ОТЗЫВ ПО ГАРАНТИЙНОЙ КАМПАНИИ

GTS и GTI – Растрескивание крышки носового багажного отделения

WATERCRAFT
WARRANTY
Bulletin

Предмет: **GTS и GTI – Растрескивание крышки носового багажного отделения** №. **2012-1**

ПЛОЩАДКА ДЛЯ ПРОВЕРКИ ТЁМНОГО ЦВЕТА

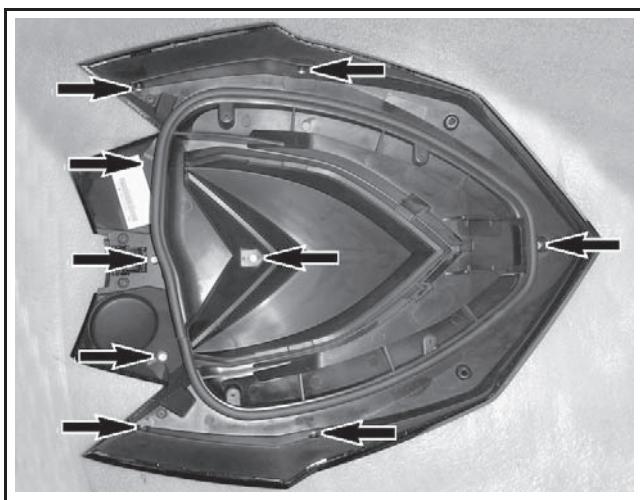
Проверьте площадку возле петлевого шарнира на предмет обнаружения любых трещин.

Если обнаружена хотя бы одна трещина, замените внутреннюю панель. Для того чтобы разместить заказ на внутреннюю панель, обратитесь за артикулом к соответствующему каталогу запасных частей.

Установка элемента усиления

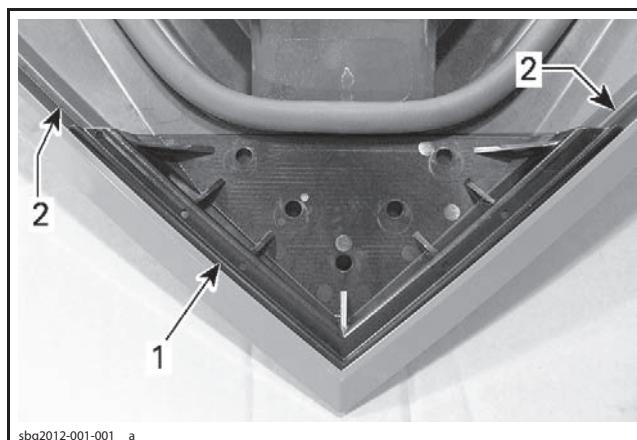
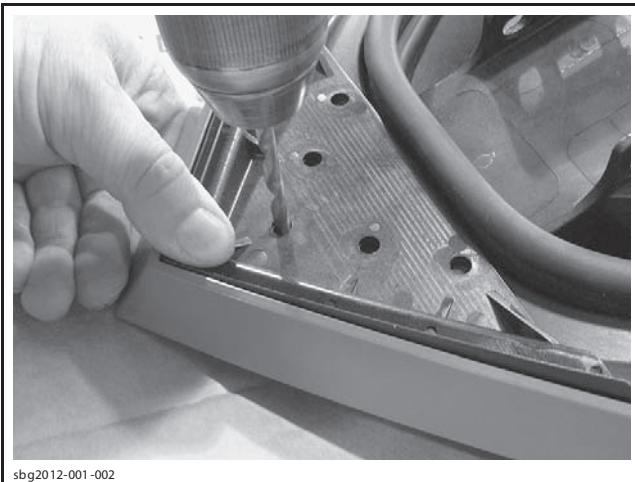
- Согласно иллюстрации ниже установите элемент усиления в крышку.

- Элемент усиления
 - Кромка внутренней панели
- Крепко зажмите кронштейн в том месте, где требуется его установить. Используя отверстия в элементе усиления в качестве шаблона, просверлите 5 отверстий диаметром 6,35 мм.

ЗАМЕЧАНИЕ Отверстия необходимо просверлить только во внутренней панели. Соблюдайте осторожность, т.к. расстояние между внутренней панелью и крышкой крайне мало.

- Закрепите элемент усиления при помощи указанных выше заклёпок.

Установка дефлектора

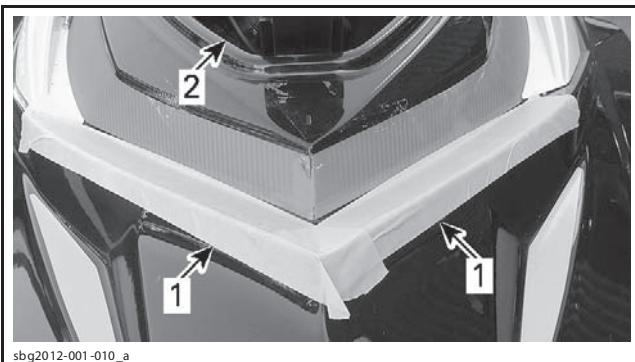
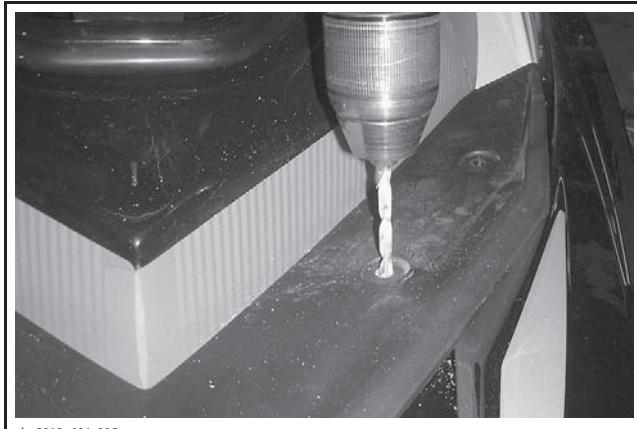
- Как показано на иллюстрации ниже, закройте фронтальную часть носового багажного отделения двумя клейкими лентами.

- Клейкая лента
- Открытое багажное отделение
- Установите дефлектор поверх клейкой ленты.

- Крепко зажмите дефлектор в том месте, где требуется его установить. Используя отверстия в дефлекторе в качестве шаблона, просверлите 6 отверстий диаметром 5,4 мм.

ПРИМЕЧАНИЕ: Сверло должно располагаться **перпендикулярно** плоской поверхности вокруг отверстия.

ЗЕНКОВКА (3/8 × 1/4, 82°)

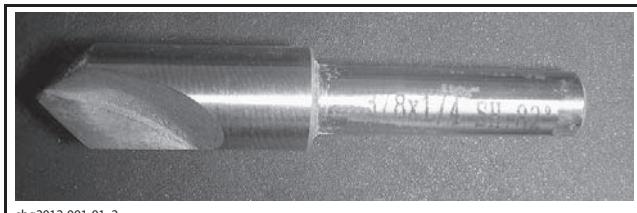
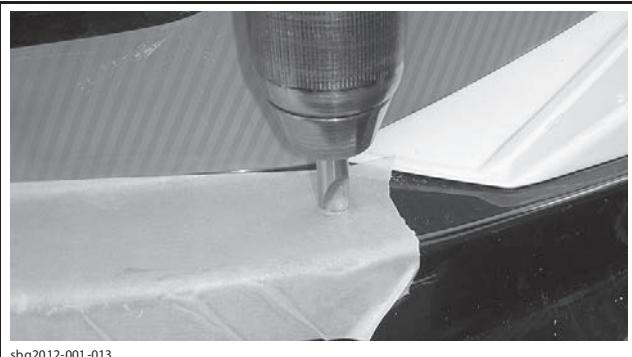
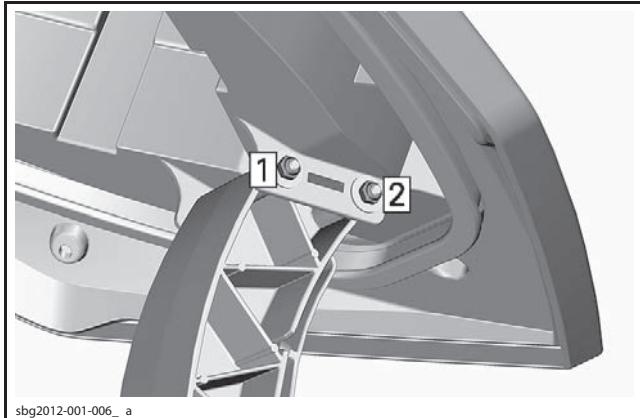
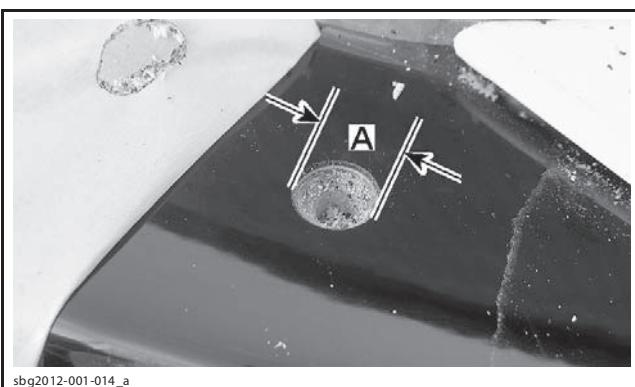
- Снимите дефлектор и зенковкой (3/8), обработайте все предварительно просверленные отверстия таким образом, чтобы диаметр фаски составил 7—8 мм.

ПРИМЕЧАНИЕ: После зенковки отверстий снизится вероятность растрескивания лакокрасочного покрытия при монтаже крепёжных винтов.

ПОМЕСТИТЕ В ОТВЕРСТИЕ ТОЛЬКО КОНУСНУЮ ЧАСТЬ ЗЕНКОВКИ

A. 7—8 мм
